改善箇所説明図①

電気装置（後部ドアパネルの内部の電気配線）

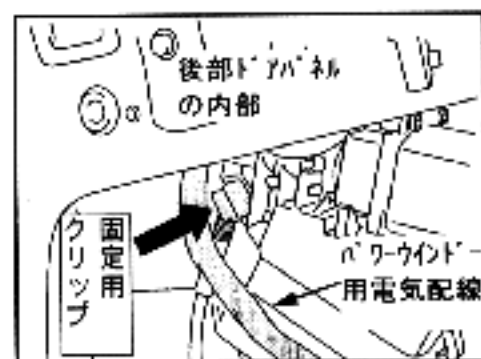
後部ドアのパネル内部にあるパワーウィンドー用電気配線において、当該電気配線がパネル端部と干渉しているものがあり、そのままの状態で使用を続けると、当該電気配線が損傷し、最悪の場合、短絡して火災にいたるおそれがある。

全車両、固定用クリップを追加して当該電気配線を固定する。又、当該配線が損傷しているものは補修又は良品と交換する。

□内は追加部品を示す。
